福島第一原子力発電所 特定原子力施設に係る実施計画変更比較表（第I章 2.4 特定原子力施設の今後のリスク低減対策）

固体廃棄物貯蔵庫第 9～11 棟の追加

福島第一原子力発電所 特定原子力施設に係る実施計画変更比較表（第Ⅱ章 2.10 放射性固体廃棄物等の管理施設）

図-1.0 固体廃棄物貯蔵庫第11棟平面図 (3/7)

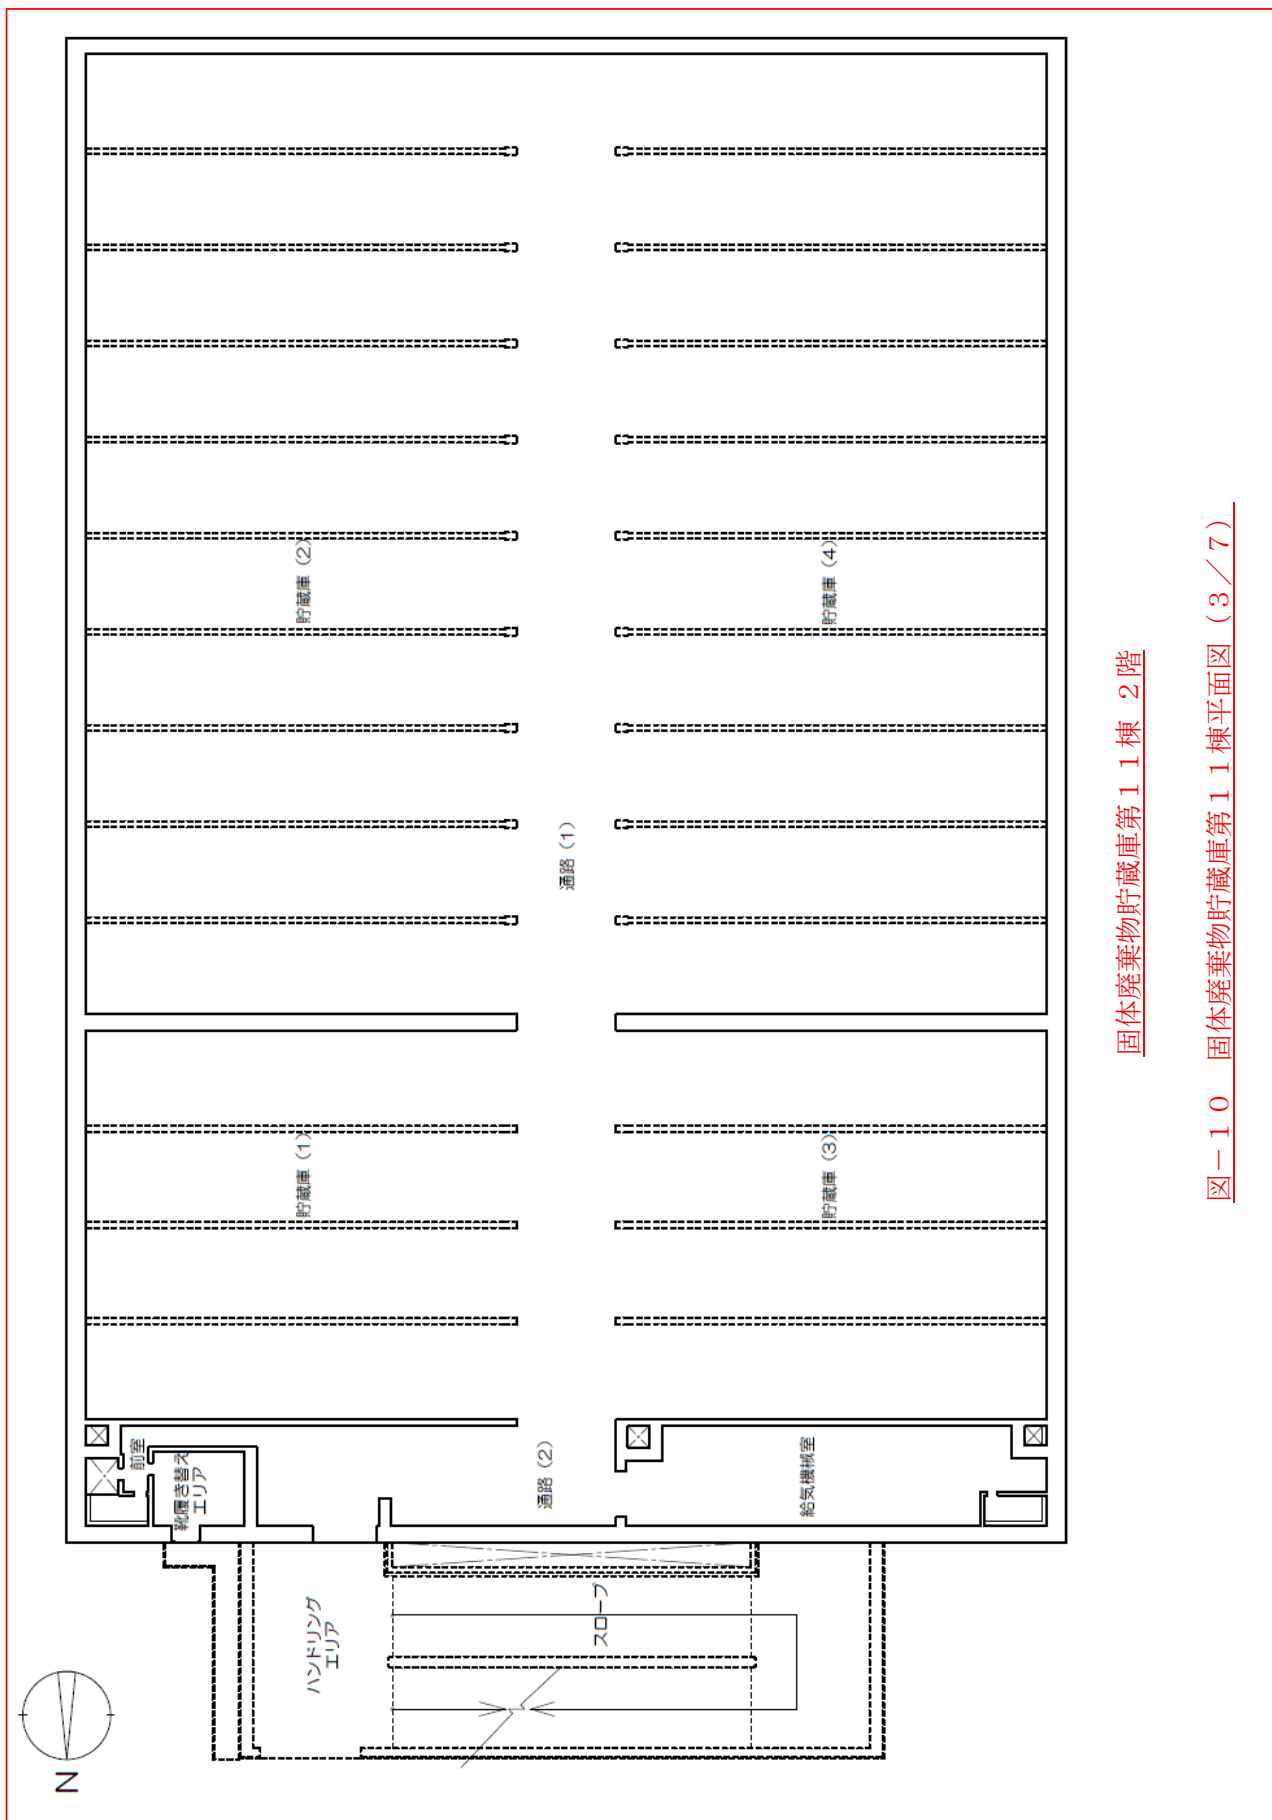
固体廃棄物貯蔵庫第11棟の設置に伴う記載の追加

図-1.1 固体廃棄物貯蔵庫第11棟の換気空調設備に係る機器の配置を明示した図面 (3/7)

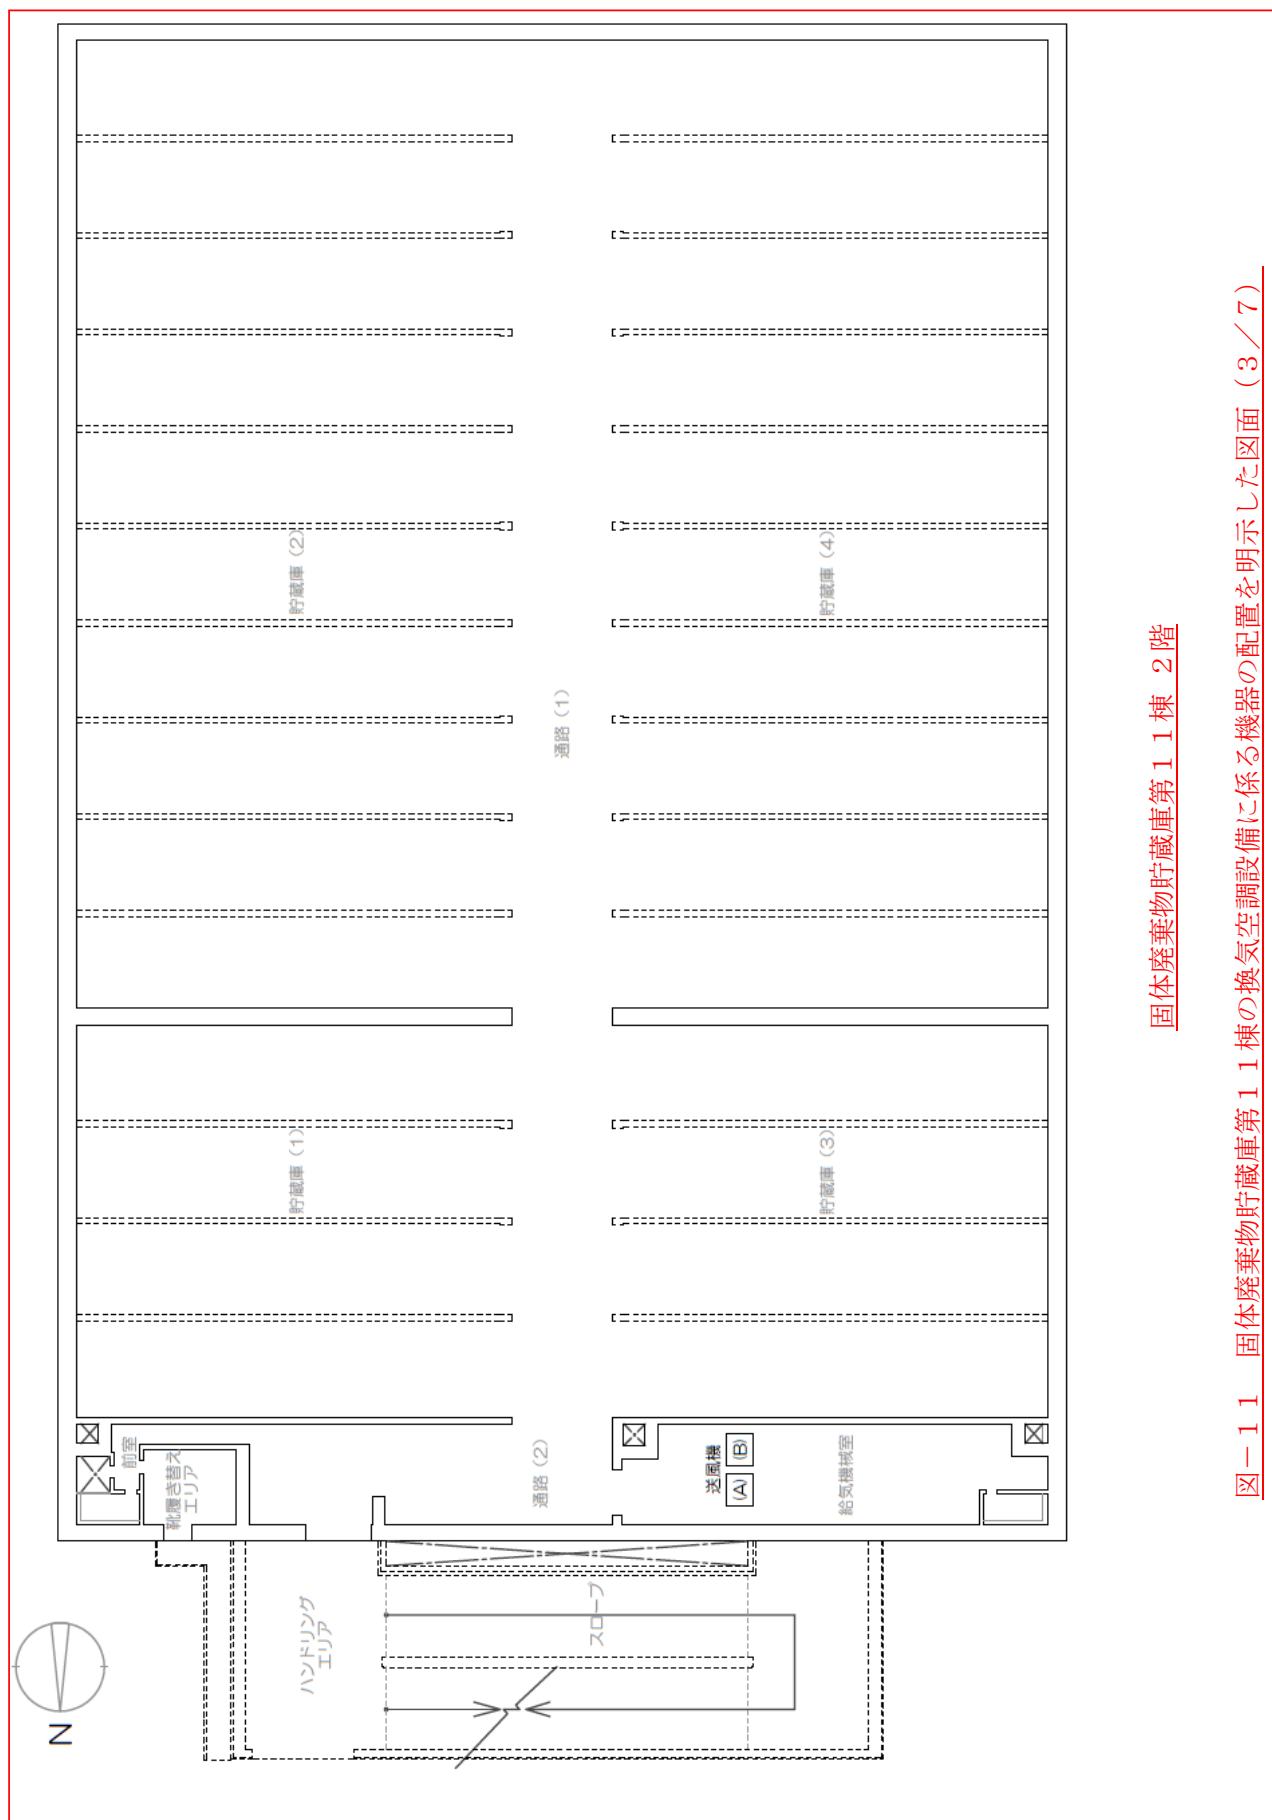
固体廃棄物貯蔵庫第11棟の設置に伴う記載の追加

図-1.1 固体廃棄物貯蔵庫第1棟の換気空調設備に係る機器の配置を明示した図面(5/7)

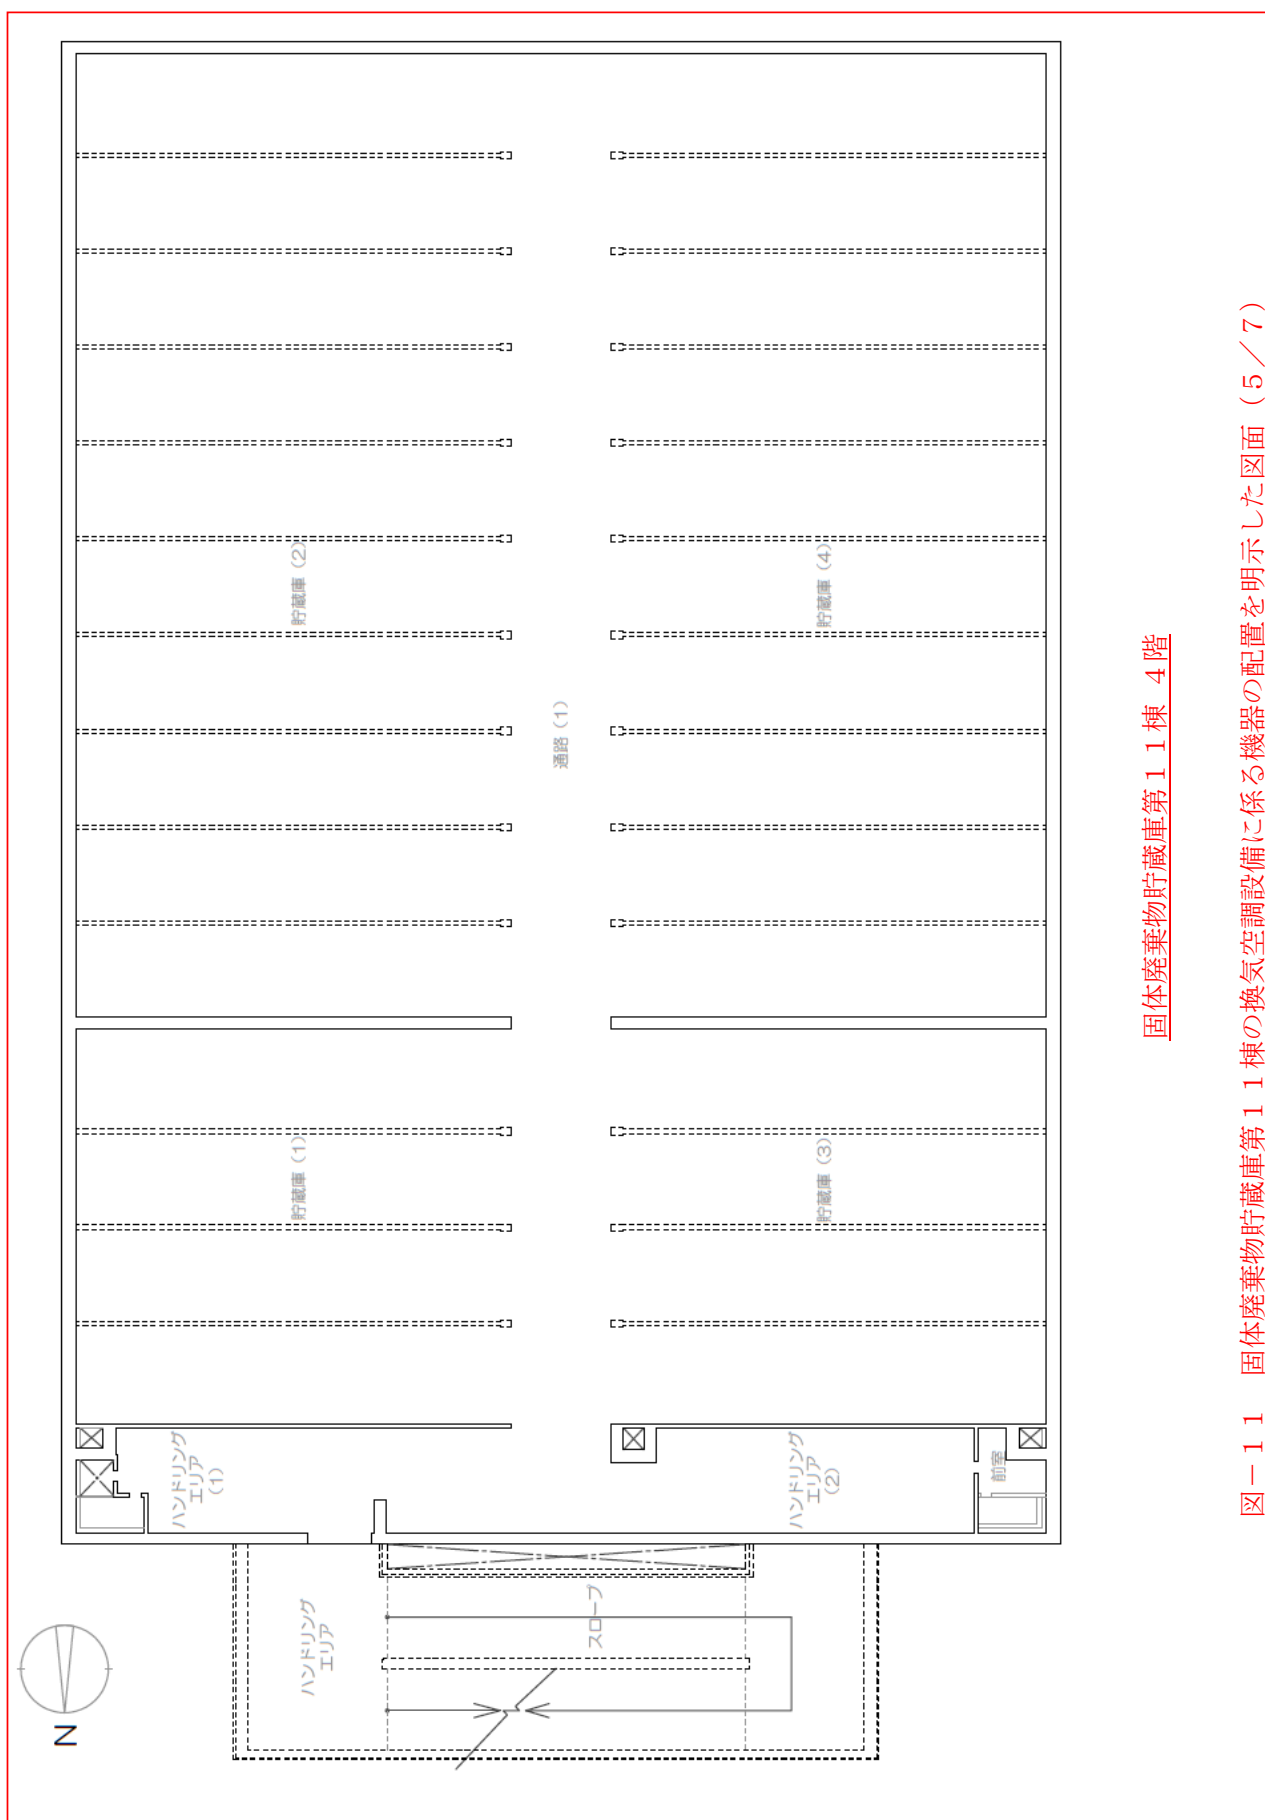
固体廃棄物貯蔵庫第1棟の設置に伴う記載の追加

図-4 固体廃棄物貯蔵庫第1棟の補助遮蔽に関する構造図(1/6)

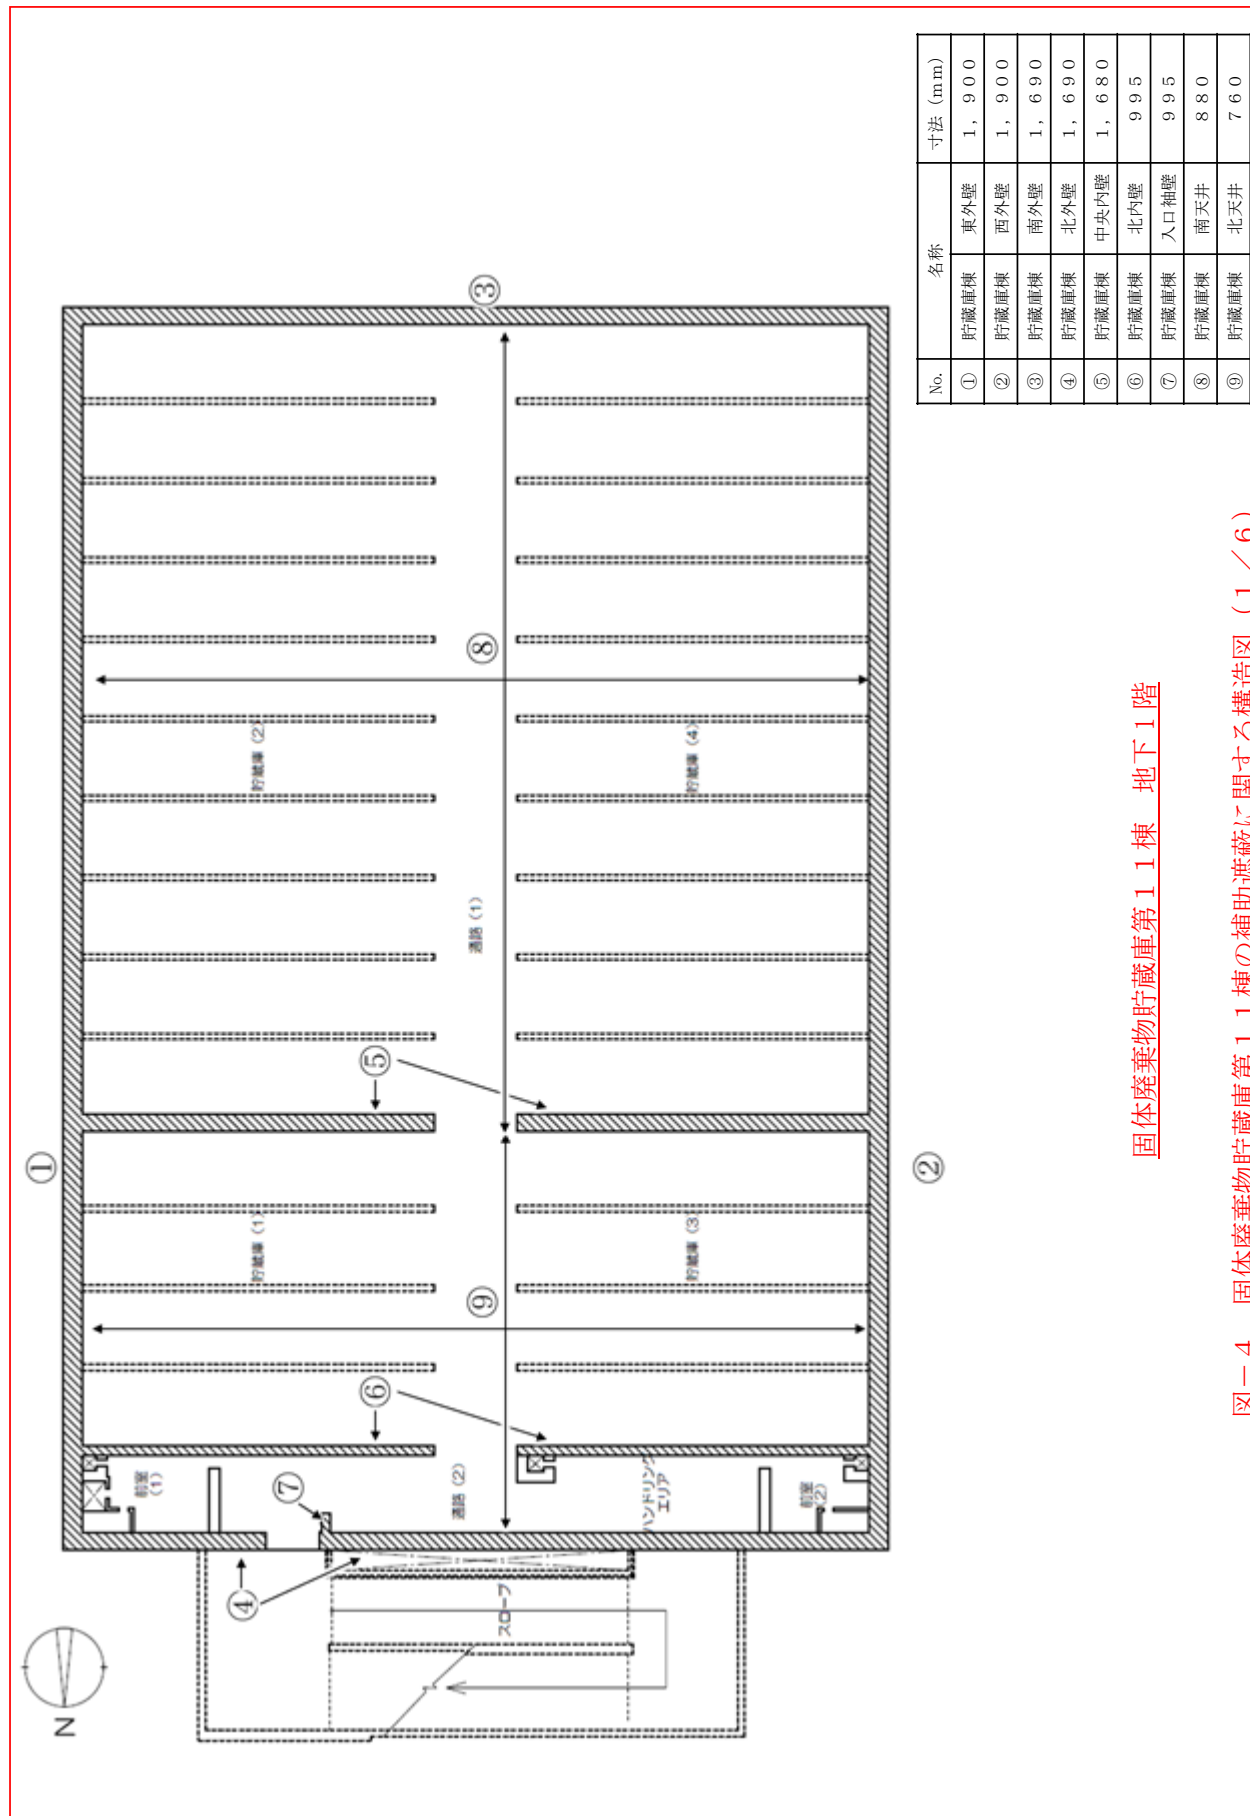
固体廃棄物貯蔵庫第1棟の設置に伴う記載の追加

図-4 固体廃棄物貯蔵庫第1棟の補助遮蔽に関する構造図(4/6)

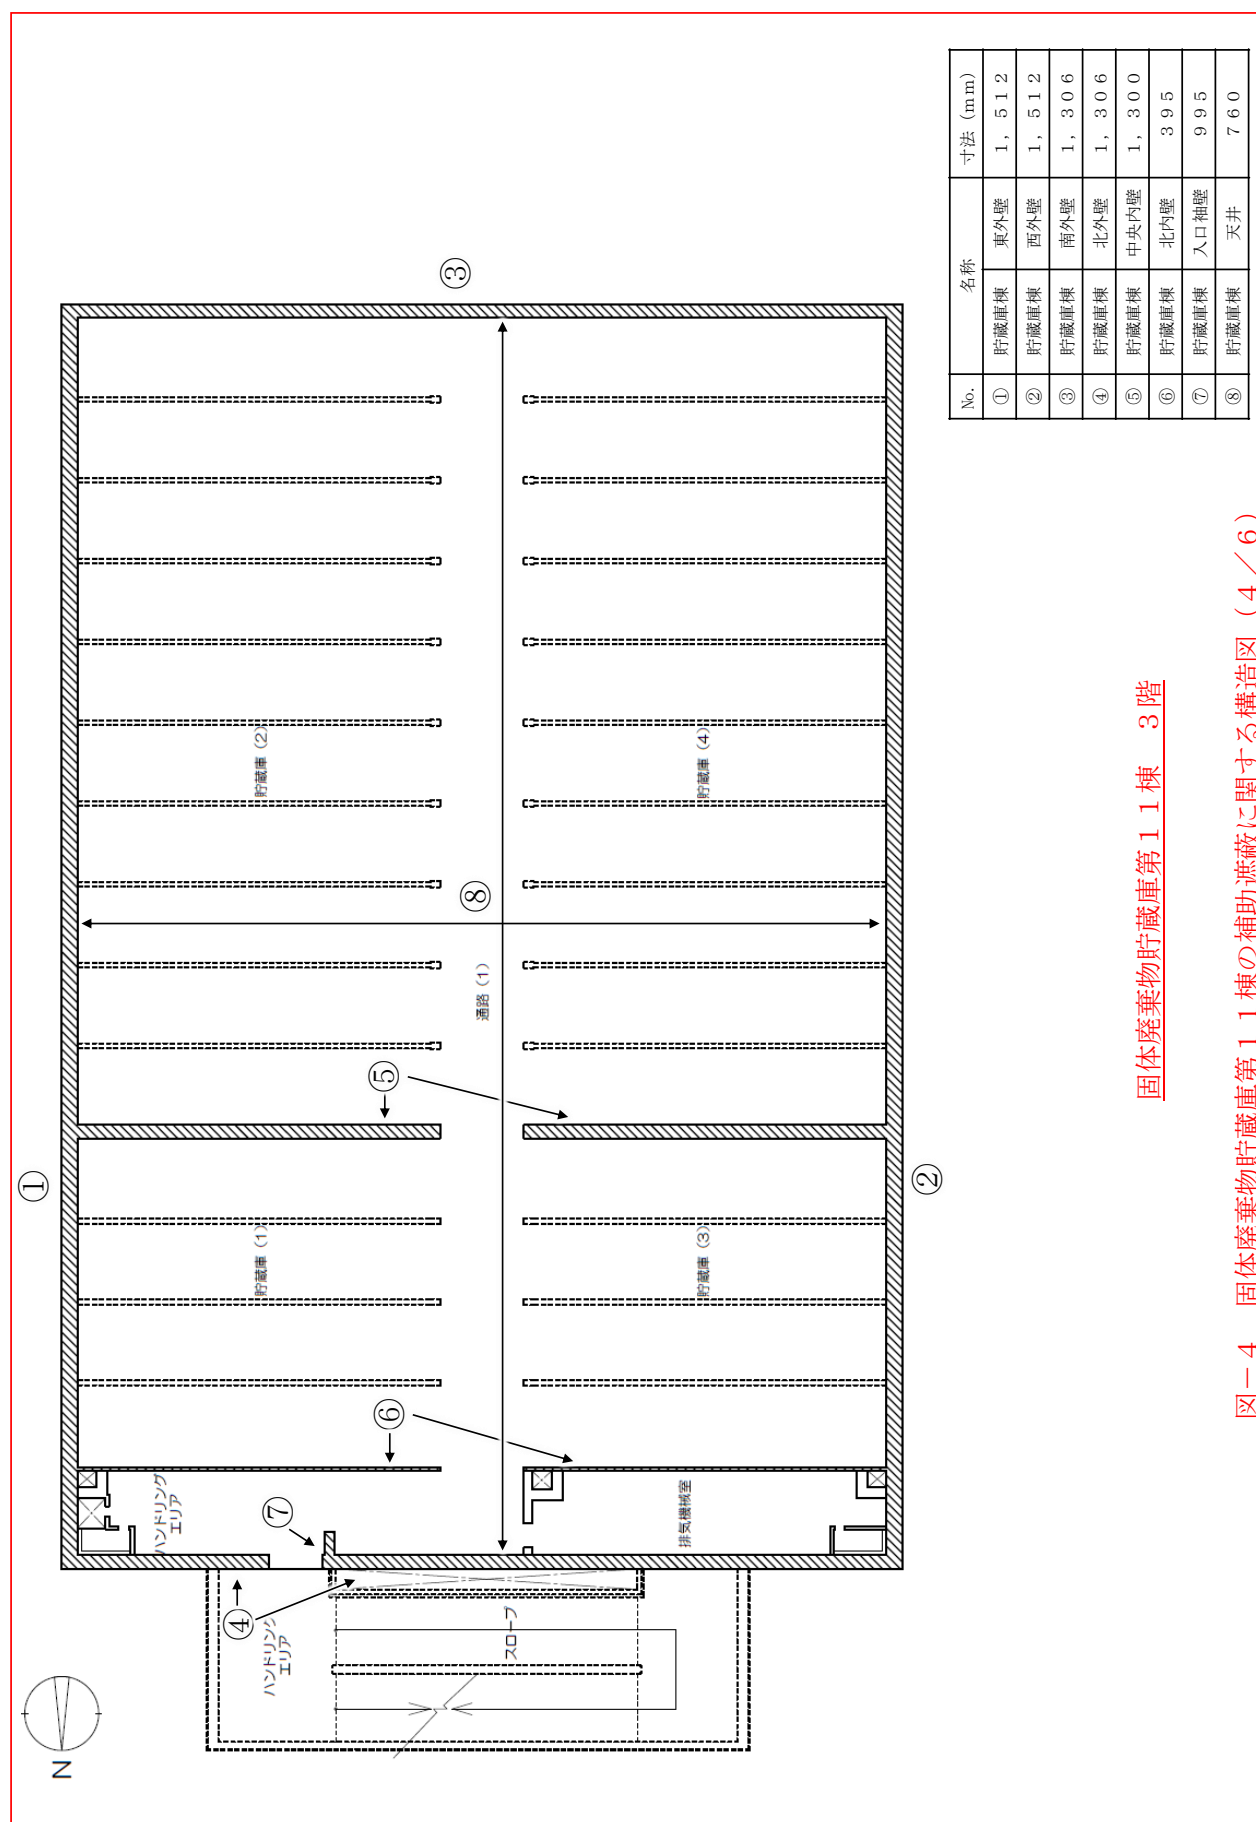
固体廃棄物貯蔵庫第1棟の設置に伴う記載の追加
